ACTA DE REUNIÓN O COMITÉ No. 618	
Hora: 04:30 PM	Fecha: 31 de octubre de 2023
Lugar:	Regional Tolima
Dependencia que Convoca:	Grupo de Asistencia Técnica.
Proceso:	Protección - SRPA
Objetivo:	Realizar Mesa De Trabajo - Revisión Y Verificación De Estudios Y Diseños Del Instituto Politécnico Luis A. Rengifo (Regional Tolima).

1. Presentación de Asistentes
2. Mesa de trabajo para la verificación del Aval de los Estudios y Diseños del Politécnico Luis A. Rengifo

**MESA DE TRABAJO
AVANCES DE VERIFICACIÓN Y
AVAL DE ESTUDIOS Y DISEÑOS
DEL INSTITUTO POLITECNICO LUIS
A. RENGIFO**

ALOJAMIENTO

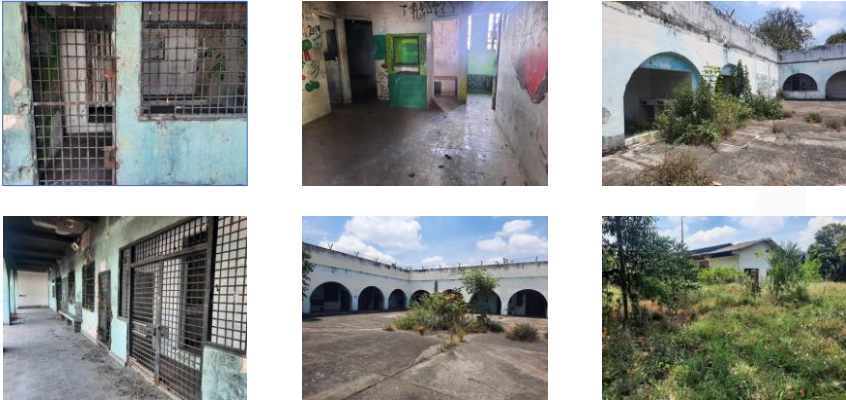
PERTINENCIA DE 3 CAMASTROS.

NO PERTINENCIA DE ESCRITORIO EN DORMITORIOS, DEBIDO A QUE EL MODULO INCLUYE ESPACIOS PARA AREAS FORMATIVAS (ZONAS DE ESPACIOS DE FORMACIÓN).
